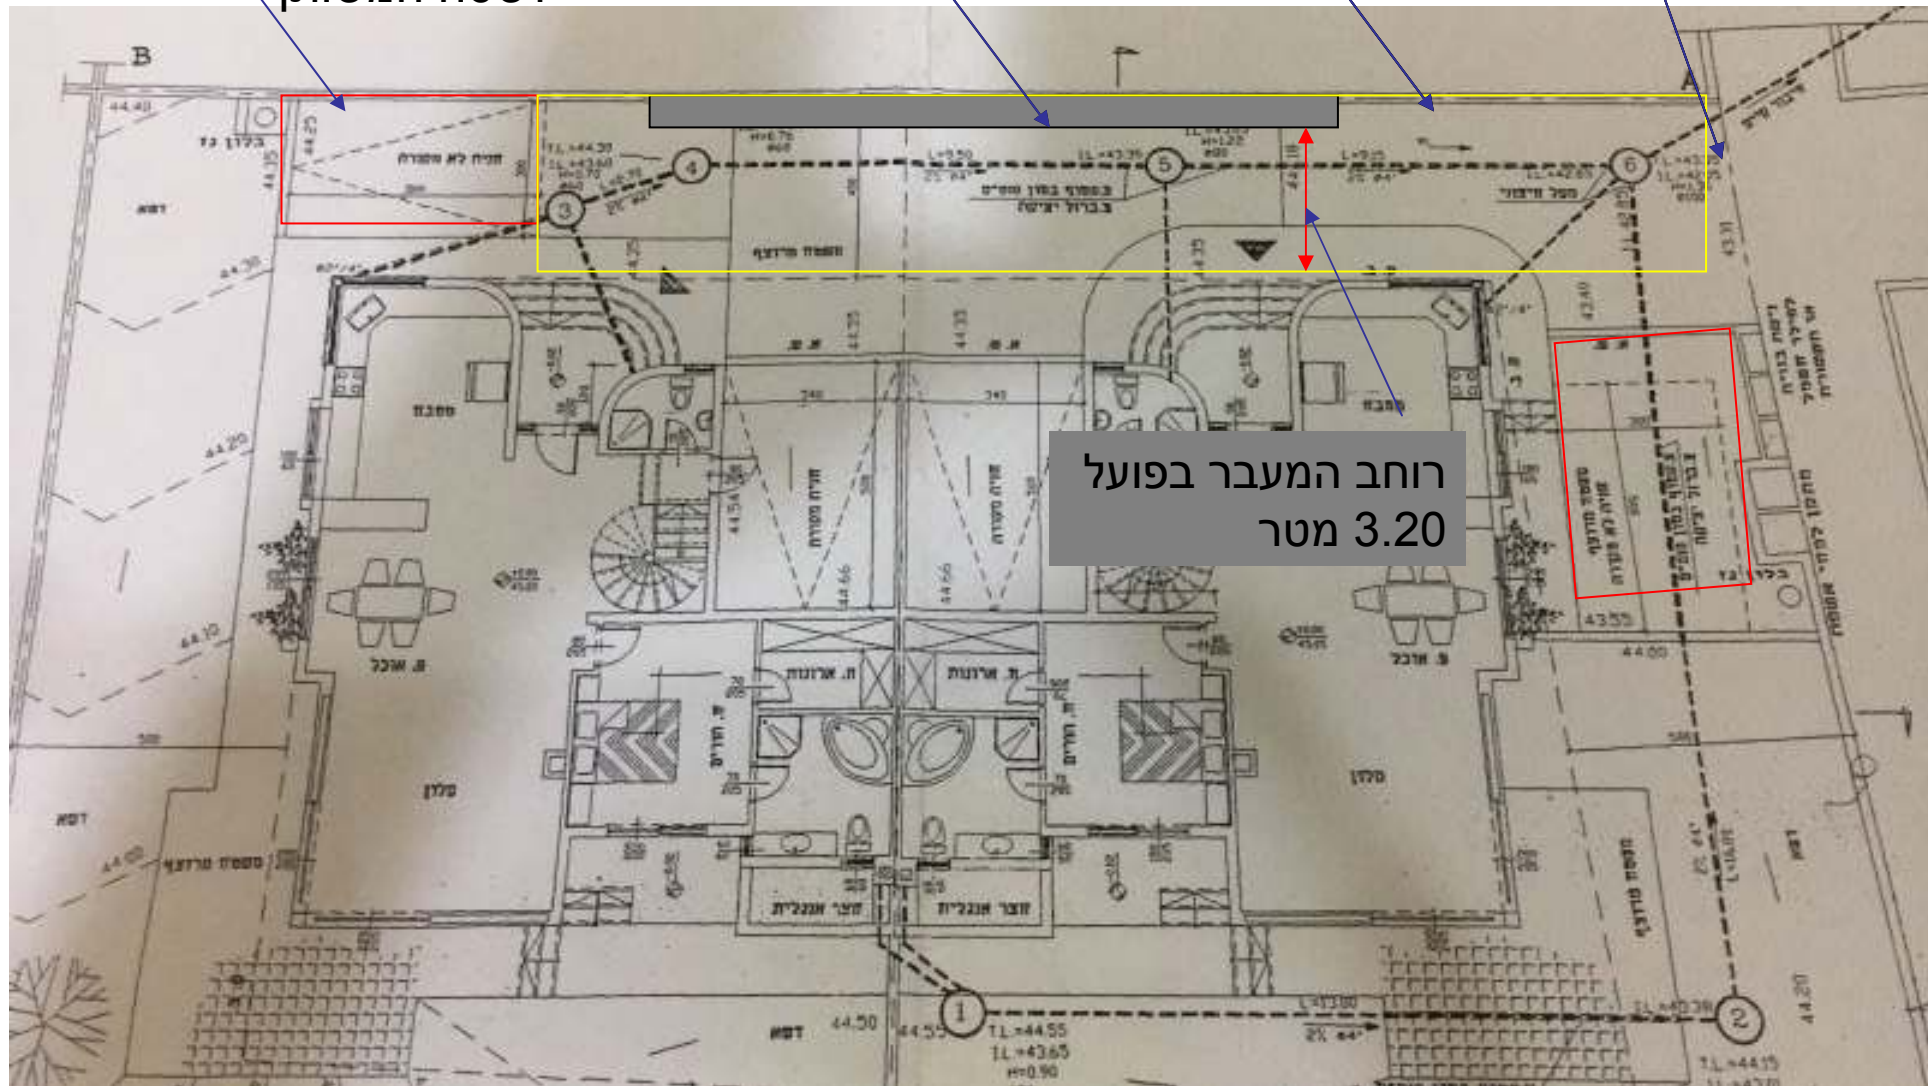
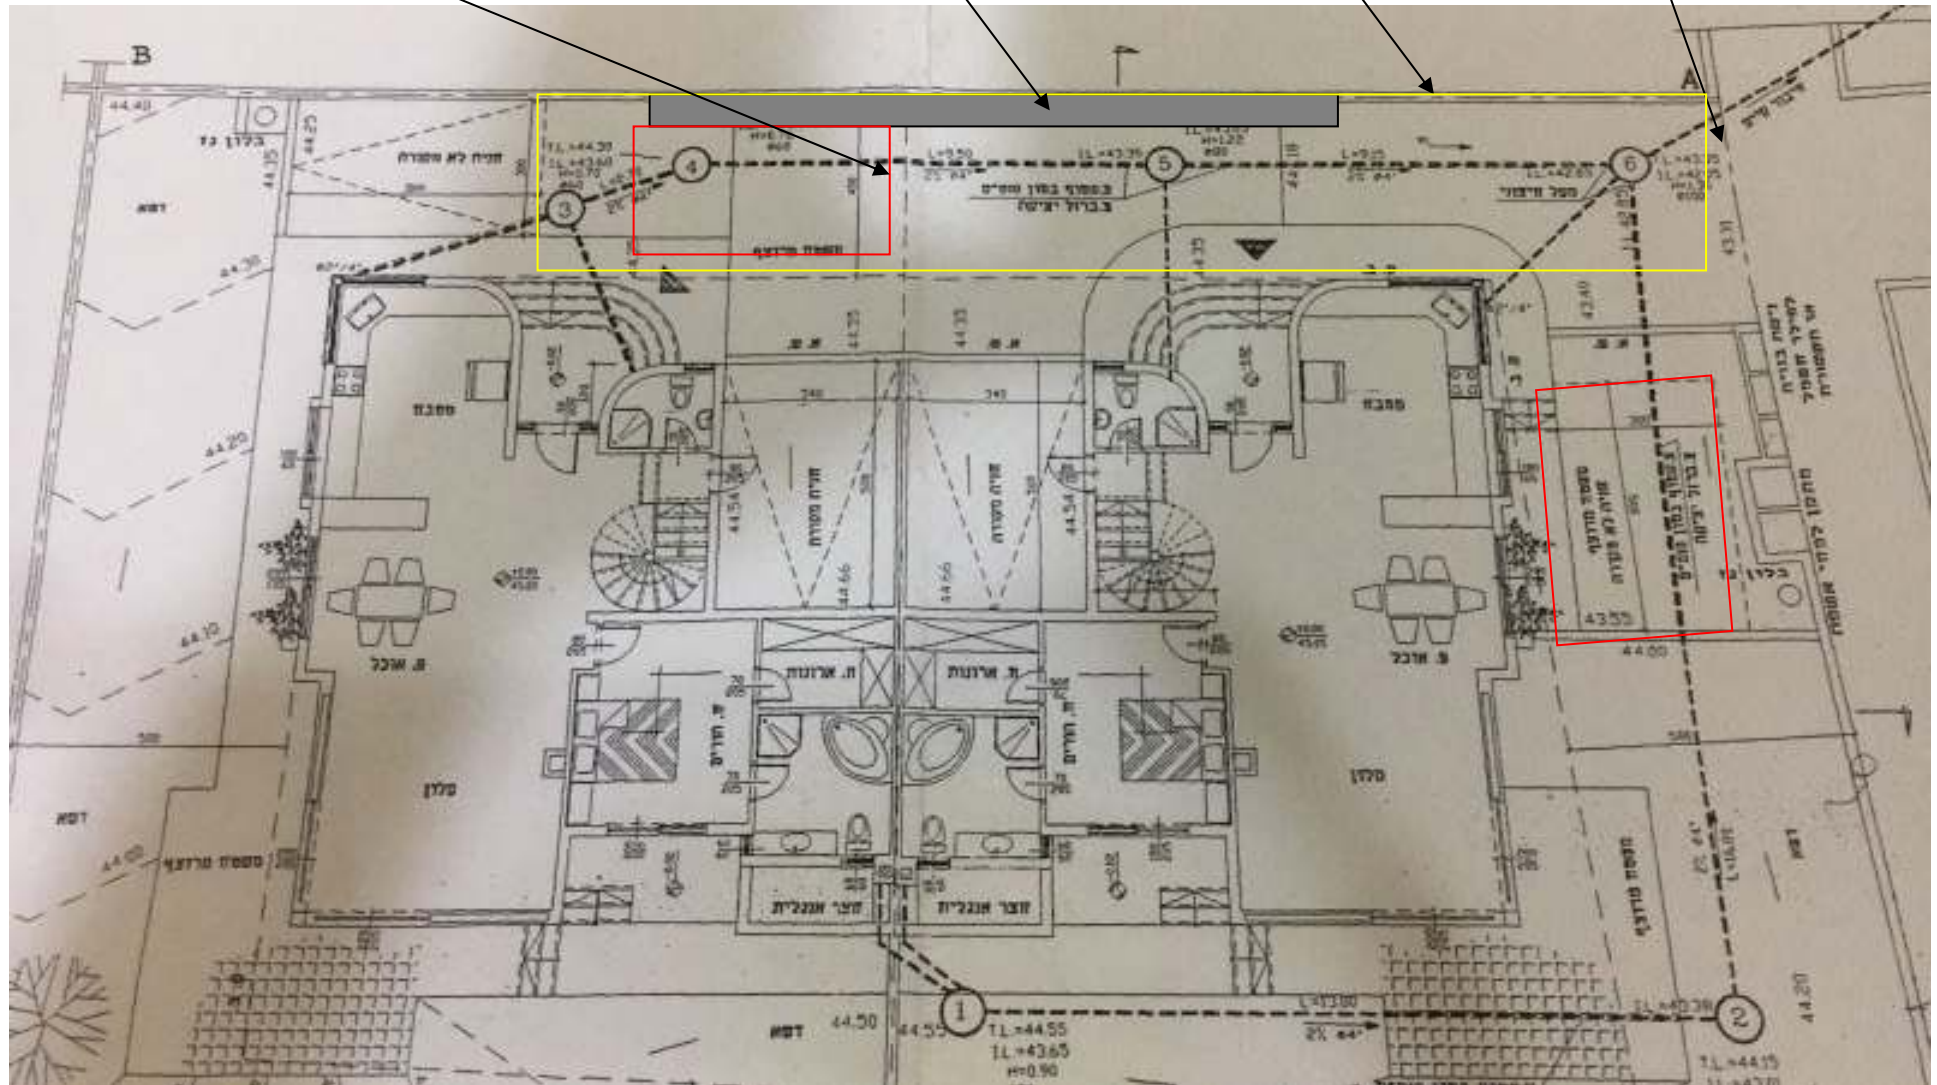
רוחב המעבר בפועל
3.20 מטר

מיקום החניה בפועל בתוך השטח המשותף

1. כביש הגישה צר – האם יש תקנת בטיחות בנושא
2. מיקום החניה בפועל הוא על חשבון השטח המשותף ולא במיקום מיועד לחניה
